HENVENDELSER MODTAGET I HØRINGSPERIODEN

FORSLAG TIL LOKALPLAN KIRSEBÆRHAVEN NORD

Høringssvar

Offentlig høringsperiode fra den 5. januar til den 1. marts 2024.

Kort 1: HOFOR Spildevand København A/S' spildevandshovedledning v400B-v450B med spildevandsstikledning \varnothing 150B

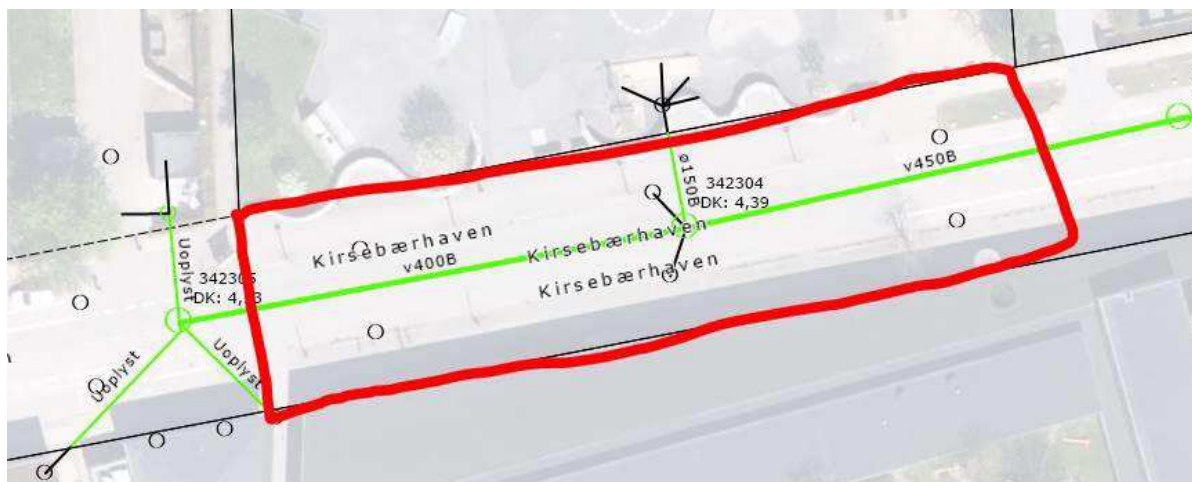
I vejarealet, der planlægges nedlagt, ligger følgende HOFOR-ejede utinglyste ledninger:

- HOFOR Spildevand København A/S' spildevandshovedledning v400B-v450B med spildevandsstikledning ø150B (kort 1)
- HOFOR Vand København A/S' vandforsyningsledning 200 Støbejern med vandstikledning 75 Støbejern. (kort 2)

Kort 2: HOFOR Vand København A/S' vandforsyningsledning 200 Støbejern med vandstikledning 75 Støbejern.

Det er HOFORs vurdering, at forsyningsledninger, som er placeret i nedlagt vejareal, har krav på minimum samme rettlige beskyttelse som hvis ledningerne fortsat var placeret i vejareal. Det skal derfor sikres ved tinglyst deklARATION, at rådigheden over arealet er indskrænket som følge af ledningernes placering, ligesom arealejer skal afholde HOFORs udgifter til flytning eller sikring af ledningerne, som ikke skyldes formål, som kan indeholdes i de principper som følger af lov om private fællesveje.

Når der eventuelt starter en sag om nedlæggelse af et vejareal med ledninger ejet af HOFOR, bedes kommunen snarest derefter kontakte HOFOR om kommunens videre proces med tinglysning af deklARATIONER for ledningerne. Herunder oplysning af kontaktperson hos kommunen for godkendelse af HOFORs deklARATIONstekster til tinglysning. I samme forbindelse ønsker HOFOR at modtage en tegningsfil (fx DWG-format) af arealet, der planlægges nedlagt som vej, så HOFOR kan påbegynde fremstilling af rids (kortbilag) til deklARATIONERNE.

Kort 3

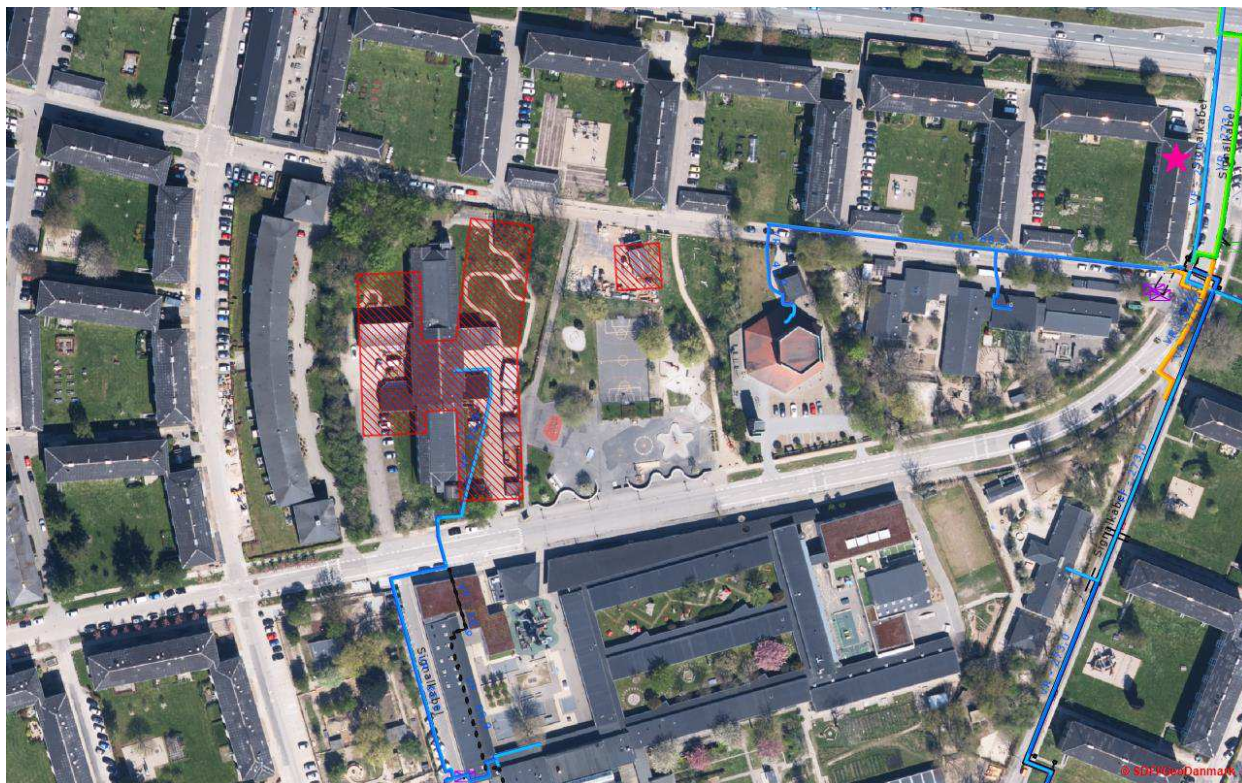
Lokalplanens byggefeltforslag ligger oven på eksisterende HOFOR Varme varmvandt fremløb og returløb ledning. Det skal koordineres med HOFOR Varme, om man vælger at lægge en interimsledning eller hvorledes plejehjemmet forsynes under udbygningen.
